1. Description de la modification - Version de programme 1.02

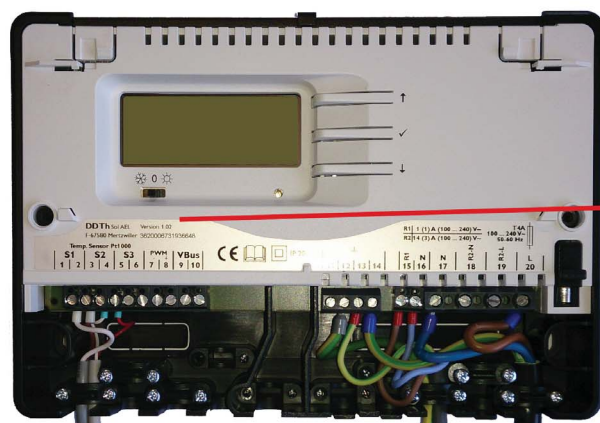
- Ajout du paramètre **OTHR** dans les paramètres installateur : Si une sonde **S3** (appoint électrique) est détectée, le paramètre **OTHR** est automatiquement mis sur **On**.
- S'il n'y a pas de sonde raccordée sur S3, il n'est plus nécessaire de raccorder de résistance de simulation sur l'entrée sonde S3 de la régulation.
- En l'absence de sonde S3, il n'y a plus de défaut sonde affiché.
- Si un défaut sonde s'affiche pour S3, alors qu'il n'y a pas de sonde S3 raccordée, régler le paramètre **OTHR** sur **OFF** (Si la sonde eau chaude sanitaire S3 est raccordée, le réglage **OFF** n'est pas disponible)
- Si la sonde S3 est défectueuse, un message d'erreur s'affiche (Voir notice d'installation et d'entretien de la régulation).
